Vorlage		Vorlage-Nr: FB 61/0055/WP18
Federführende Dienststelle: Fachbereich Stadtentwicklung, -planung und Mobilitätsinfrastruktur		Status: öffentlich
Beteiligte Dienststelle/n:		AZ:
		Datum: 24.02.2021
		Verfasser: Dez. III / FB 61/700
Ludwigsallee (2. BA) zwischen Lousbergstraße und Krefelder Straße - Ausführungsbeschluss zu den baulichen Anpassungen nach Regionetz-Maßnahme insbesondere zum Zwecke der Lärmoptimierung		
Ziele: Klimarelevanz negativ		
Beratungsfolge:		
Datum	Gremium	Zuständigkeit
03.03.2021	Bezirksvertretung Aachen-Mitte	Anhörung/Empfehlung
18.03.2021	Mobilitätsausschuss	Entscheidung

Die Bezirksvertretung Aachen-Mitte empfiehlt dem Mobilitätsausschuss vorbehaltlich der Rechtskraft des Haushalts den Ausführungsbeschluss für die Erneuerung der Nebenanlage und den Einbau des lärmoptimierten Asphalts mithilfe einer neuen Binder- und Deckschicht zu fassen.

Ergebnisse der digitalen Bürgerinformation am 17.11.2020 zur Planung Ludwigsallee im Abschnitt von Krefelder Straße - Lousbergstraße mit Anregungen und Bedenken (E-mail-Eingaben sowie schriftliche Eingaben in der Zeit vom 11. 11. bis 17.12.2020)

Schnitt A-A

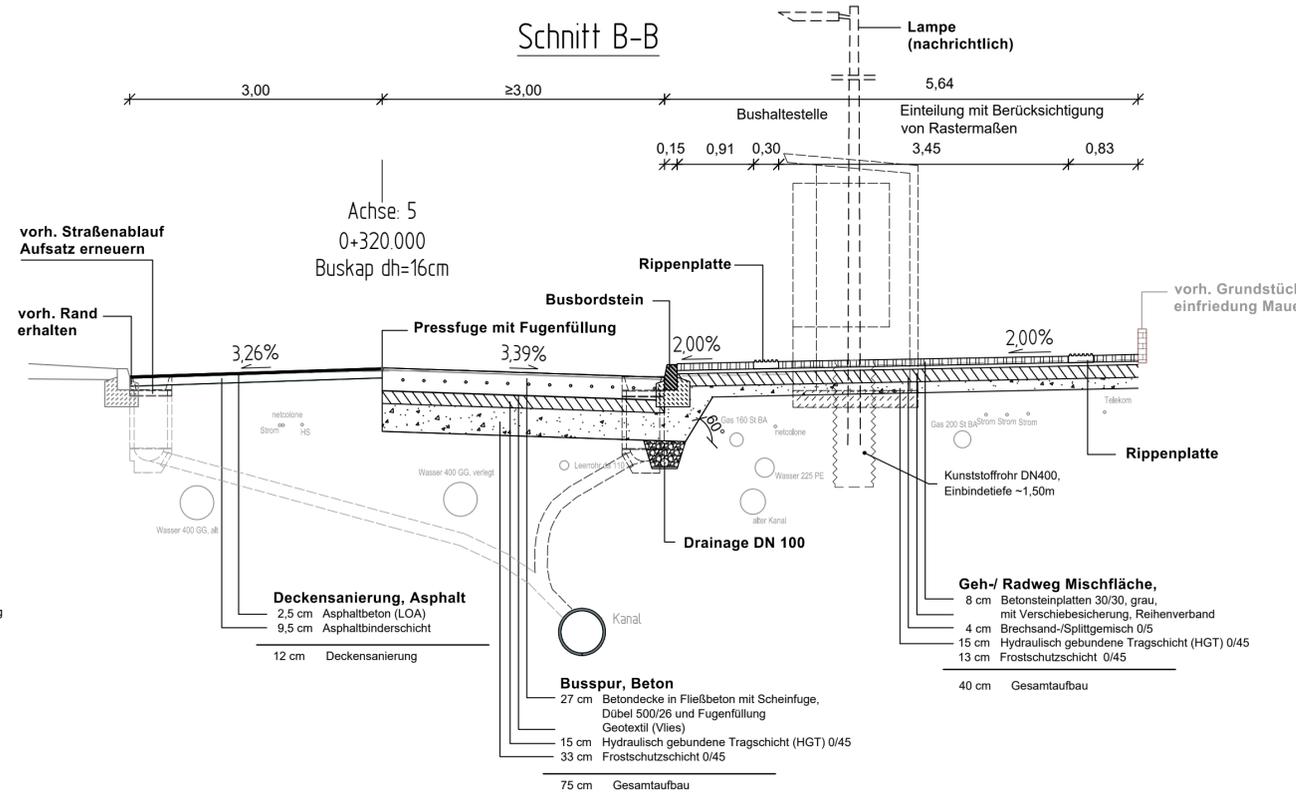
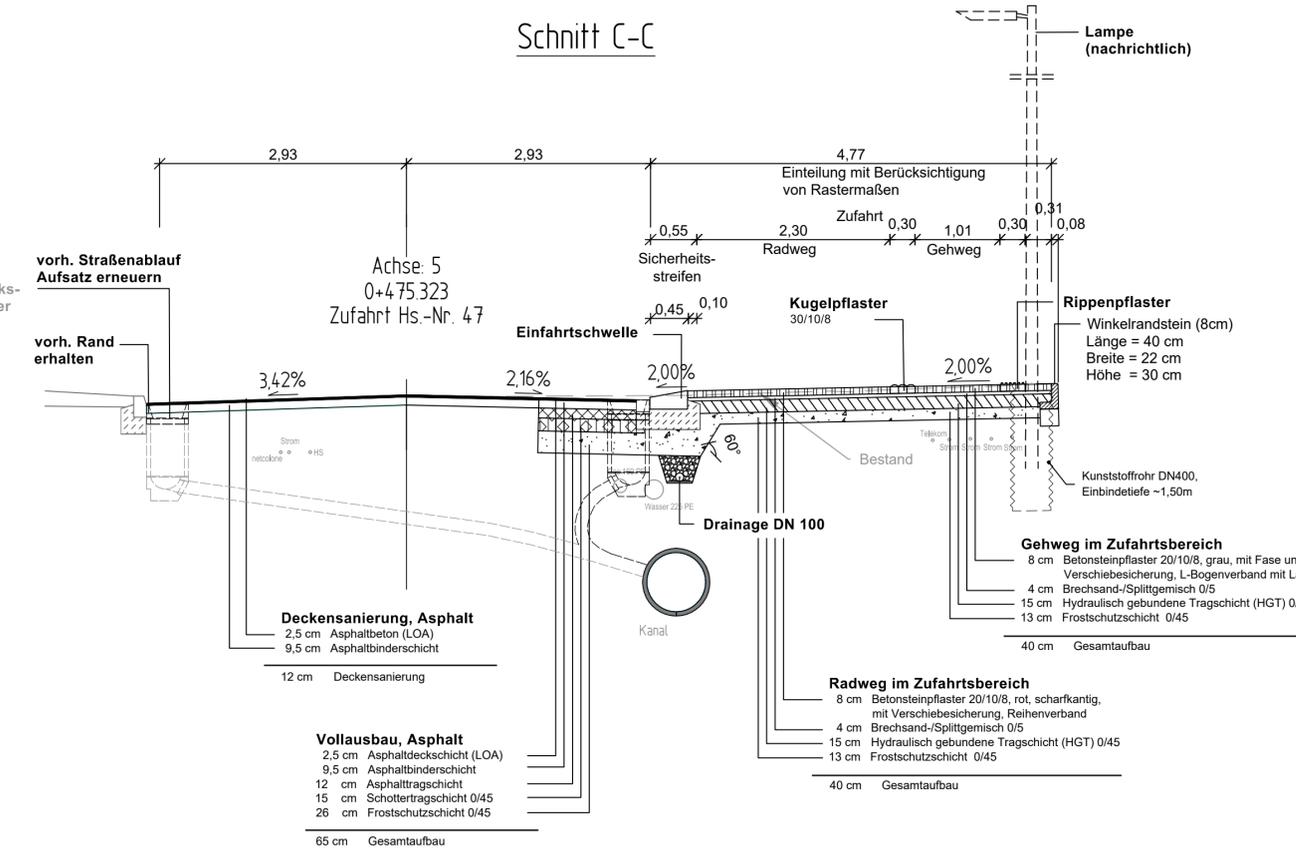
- Die Notwendigkeit von 2,30 m breiten Radverkehrsanlagen wird in Frage gestellt.
- Eine Radverkehrsführung im Grünstreifen und Fortführung über die Monheimsallee wird als Alternative zu Radverkehrsanlagen auf der Fahrbahn gewünscht.
- Angaben zum Radverkehrsanteil im Jahresverlauf / eine Zählung des Radverkehrs auf der Ludwigsallee werden gewünscht, der Bedarf an der Radverkehrsanlage insgesamt angezweifelt.
- Die Abbiegesituation für den Radverkehr aus der Ludwigsallee nach links in Richtung Veltmannplatz soll optimiert werden.
- Die Gestaltung der Kreuzungen sollte insgesamt radfahrfreundlicher werden.

4. Der Radweg wird in den Querschnitten auf Gehweg-Niveau gezeichnet. Im gesamten Planungsbereich sind zahlreiche Einfahrten vorhanden. Die Absenkungen der Einfahrten auf Straßenniveau sind für den Radfahrer in dieser Frequenz nicht zumutbar und stehen im Kontrast des Zieles einen komfortablen Radweg zu schaffen.

Die Planung einer 2,30 m breiten Radverkehrsanlage zuzüglich eines 0,50 m breiten Sicherheitsabstands zum fließenden Verkehr resultiert aus den Vorgaben des Radentscheids Aachen, dem mit Beschluss des Rates der Stadt vom 04.11.2019 zugestimmt wurde. Danach sollen jährlich 5 km Radverkehrsanlagen an Hauptverkehrsstraßen in einer entsprechenden Breite angelegt werden. Der Mobilitätsausschuss der Stadt Aachen hat die Verwaltung in der Sitzung am 25.06.2020 entsprechend aufgefordert, radentscheidkonforme Lösungen bei der Ausführungsplanung der Ludwigsallee zu berücksichtigen.

Der geplante Radweg wird durchgehend auf Gehwegniveau geführt. Es gibt keine Absenkung des Radweges in den Grundstückszufahrten und den Einmündungen zur Kupferstraße sowie der Salvatorstraße. Die Grundstückseinfahrten erhalten am Fahrbahnrand einen "Schwellenstein", die Straßeneinmündungen einen „Rampenstein“, die beim Einfahren langsam überfahren werden müssen. Diese Führung des Radverkehrs in Seitenlage - ohne Absenkungen in Grundstückseinfahrten - wird seit Jahren in Aachen gebaut.

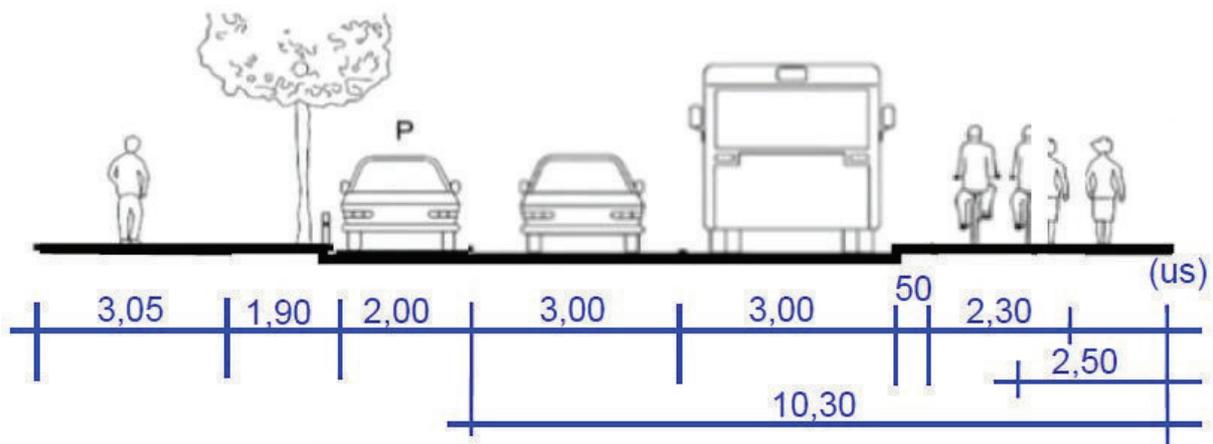
Bei der geringen Frequentierung durch Fußgänger können sich die Bereiche Radweg und Bürgersteig hier gut überschneiden. Beide Verkehrsräume werden nicht auf ganzer Länge in kompletter Breite nebeneinander gleichzeitig in Benutzung sein. In Ihrem Querschnitt der Planung V5 hat der Gehweg rechts zusätzlich noch eine Überbreite von 62 cm. Den damit geplanten Fußgänger- und Radbereich in einer Breite von 5,92 m halte ich für die Ludwigsallee hier für völlig übertrieben.

Das Soll der Fußwegbreite von 2,50 m und das des Radwegs von 2,30 m können sich gut um 1,00 m überschneiden. So bleiben beiden Nutzern alleine ausreichend Platz zur Verfügung und im Bedarfsfall kann wechselseitig die volle Breite in Anspruch genommen werden. Neben dem Abstandstreifen von 0,50 m und den Fahrspuren von 2 x 3,00 m kann dann auf der linken Seite wieder Parkraum zur Verfügung gestellt werden. Das hat es früher bereits schon gegeben - bei dieser Aufteilung kann sogar neben den Bäumen und muss nicht zwischen diesen stattfinden. wie . Im Informationstermin

Meinen Vorschlag habe ich im anhängenden Bild dargestellt. Die Breite meines Straßenprofils ergibt 10,30 m ohne Parken, mit Parken 12,30 m.

Anlage
②

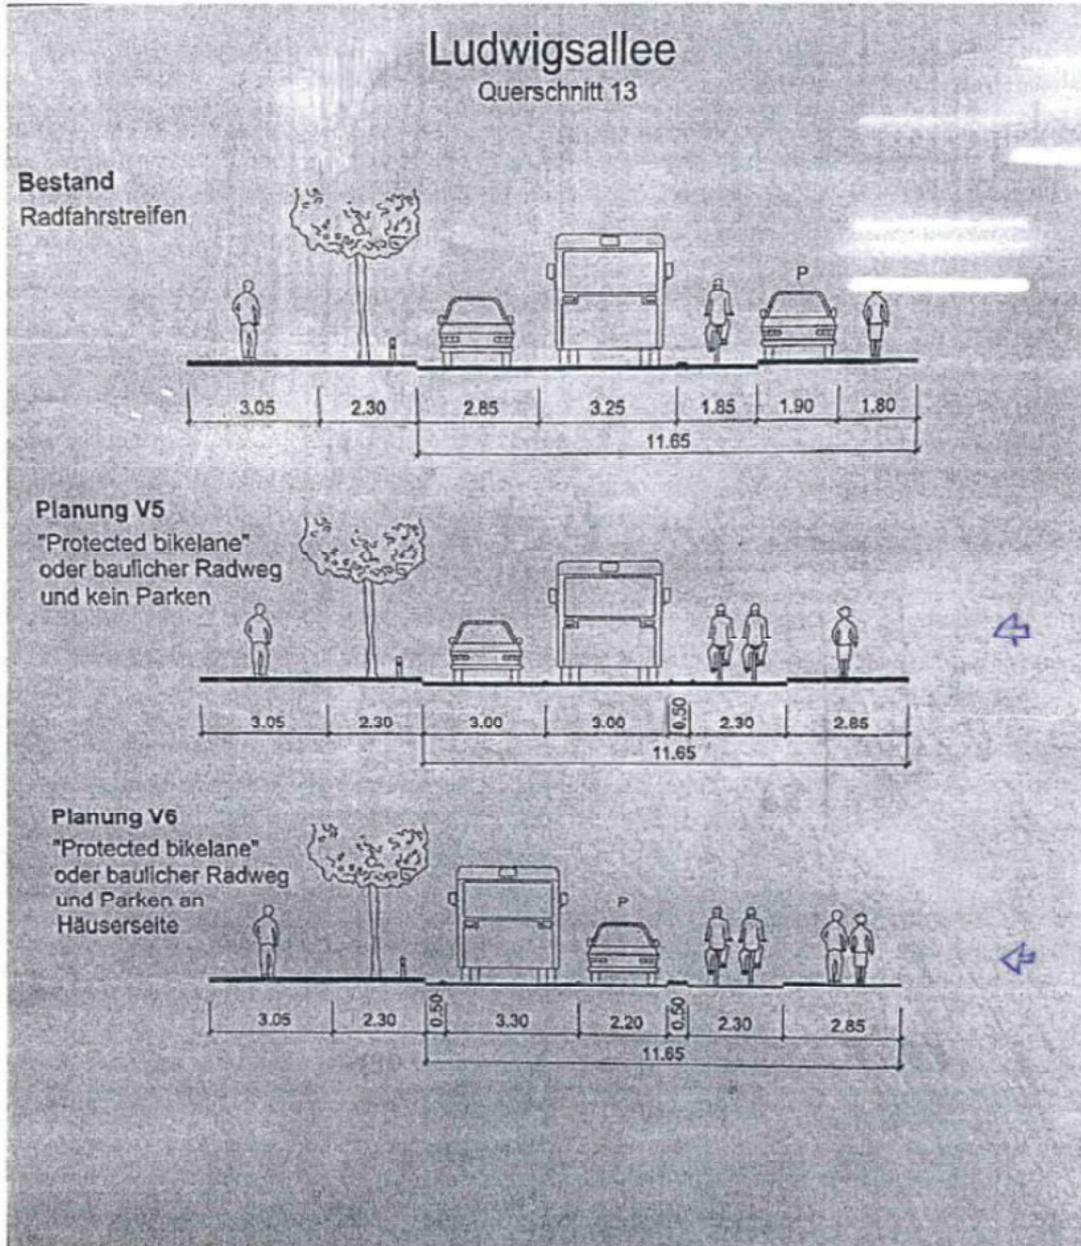
↩ Radweg zu schmal und gefährlich

↩ Radweg zu schmal

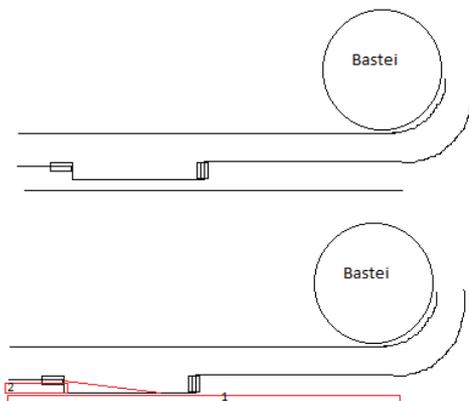
Weiterhin habe ich eine Frage zu dem Fahrradstreifen auf Höhe Bastei. Im Vortrag wurde sehr gut und ausführlich auf die Probleme durch den zweistufigen Gehweg hingewiesen. Den Fahrradweg an der Stelle weiterhin in kleinem Umfang zu bauen empfinde ich als fragwürdig. Ist es nicht möglich den Gehweg Bereich direkt an der Straße für einen erweiterten Rad einzubeziehen? Der Gehweg neben der Treppe ist aktuell ohnehin nicht Barrierefrei und sehr schmal, andere Fußgänger können die Treppe nutzen und so auf den vorgesehen Gehweg gelangen. Im Anhang habe ich eine schnelle Skizze angehängt, um zu verdeutlichen was ich meine. Die rote Fläche 1 sehe ich als absolut sinnvoll an und mit etwas Aufwand könnte man rote Fläche 2

noch einbeziehen.
